เรื่อง การพิจารณารายงานการวิเคราะห์ผลกระทบสิ่งแวดล้อม โครงการปิยาลัย รีสอร์ท

สิ่งที่ส่งมาด้วย มาตรการป้องกันและแก้ไขผลกระทบกระเทือนต่อคุณภาพสิ่งแวดล้อมที่โครงการ
ปิยาลัย รีสอร์ท ต้องยึดถือปฏิบัติ

มาตรการป้องกันและแก้ไขผลกระทบกระเทือนต่อคุณภาพสิ่งแวดล้อมที่โครงการปิยาลัย รีสอร์ท ต้องยึดถือปฏิบัติ

แผนที่แบบทายแสดงตำแหน่งจุดเก็บตัวอย่างน้ำทะเล น้ำใน Lagoon และน้ำบ่อตาล

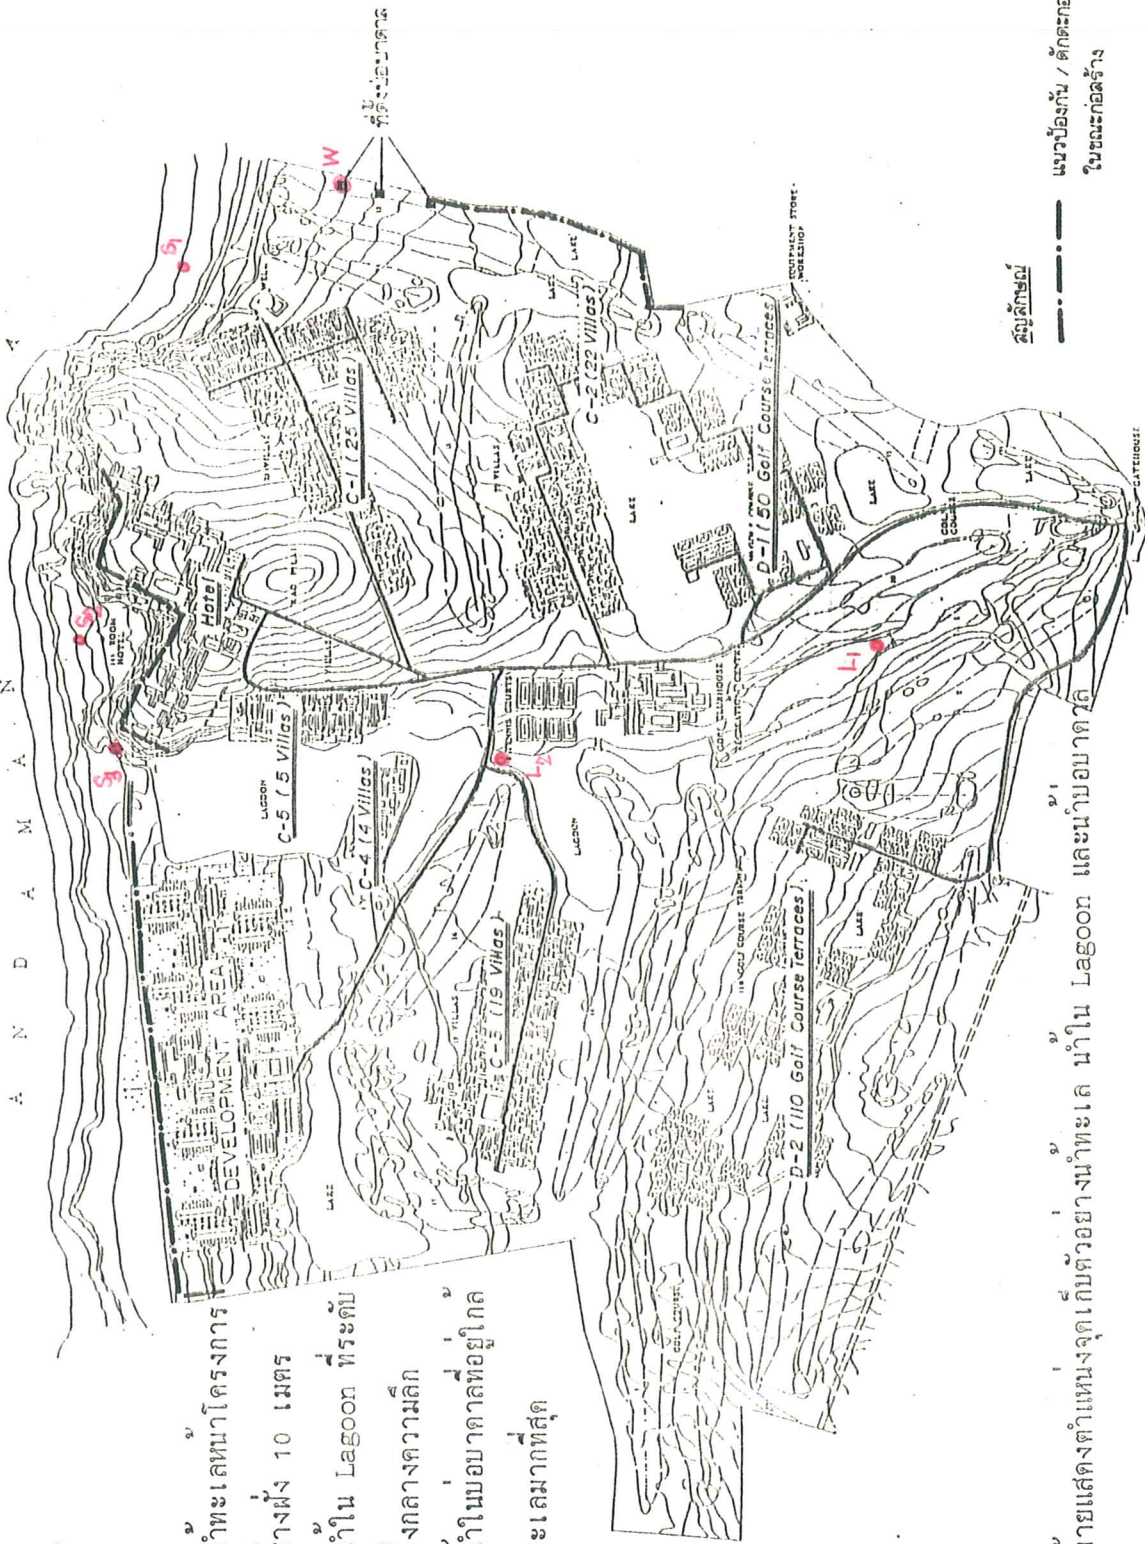
จุดเก็บตัวอย่าง	ดัชนีที่ตรวจวัด	ระยะเวลา
1. น้ำเสียก่อนเข้าระบบบำบัดแบบ Activated Sludge 4 ชุด	1.pH 2.BOD	ทุกเดือน
2. น้ำทิ้งหลังผ่านระบบบำบัดทั้ง 4 ชุด	3.SS 4.Grease&Oil 5.Organic-nitrogen 6.Fecal coliform (เฉพาะน้ำทิ้งในข้อ 2)	
3. น้ำทะเลด้านหน้าท่าเรือโครงการ ห่างฝั่ง 10 เมตร จำนวน 3 ชุด (ที่ตำแหน่ง S ₁ , S ₂ และ S ₃ ตามแผนที่แนบท้าย)	1.pH 2.Turbidity 3.Grease&Oil 4.Fecal coliform	
4. น้ำใน Lagoon ภายในพื้นที่ สนามกอล์ฟจำนวน 2 จุด (ที่ตำแหน่ง L ₁ และ L ₂ ตาม แผนที่แนบท้าย)	ดัชนีกำหนดตามประภคและชนิดของ สารเคมีที่โครงการเลือกใช้ การกำจัดแมลงและวัชพืช	เดือนมกราคม เมษายน กรกฎาคม และพฤศจิกายน
5. น้ำในบ่ออากาศที่สูบน้ำใช้ (ที่ตำแหน่ง W ตามแผนที่ แนบท้าย)	1.Total Hardness 2.Chloride
